Informe N° 575-2018-GRT

**Análisis del Recurso de
Reconsideración interpuesto por Enel
Distribución Perú S.A.A. contra la
Resolución Osinergmin N° 157-2018-
OS/CD**

**Fijación del Valor Nuevo de Reemplazo de las Instalaciones de
Distribución Eléctrica al 31 de diciembre de 2017**

Expediente: D-069-2018-GRT

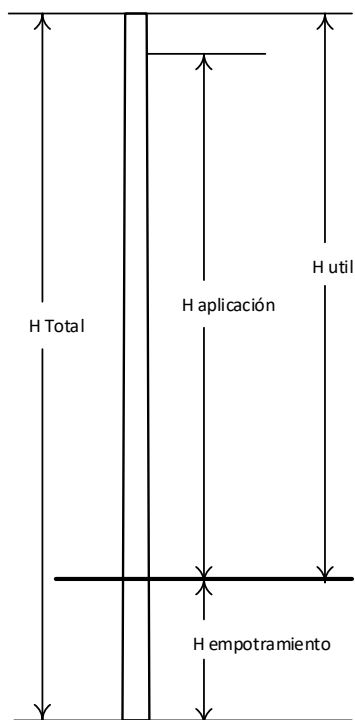
Cabe precisar que el modelo propuesto por Osinergmin para la red aérea de media tensión con cables autoportados considera 16 postes por kilómetro de red donde 10 postes son de alineamiento con una longitud de 12 metros y sin cimentación en la base de empotramiento.

Los cálculos mecánicos para la propuesta de Enel se encuentran en el informe técnico “SAT-PD-055-2018” (ANEXO CU-19). Presenta resultados de las flechas para el cable autoportado 3-1x70 mm² + P y 3-1x120 mm² + P, 16 estructuras, indicando que para vanos entre 60 y 70 m, las flechas superan los 5.0 m y la distancia vertical al piso de dicha flecha es menor a 5.0 m, siendo el mínimo exigido por el CNE Suministro 6.5 m.

Concluye considerando el cable autoportado 3-1x70+P, que, con 24 armados los vanos promedios resultantes oscilan entre 42 m y 50 m con flechas de aproximadamente entre 1.67m a 2.11m. Con este diseño las distancias verticales al piso son mayores a las exigidas en el CNE-Suministro por lo que se cumple con la exigencia de dicho código.
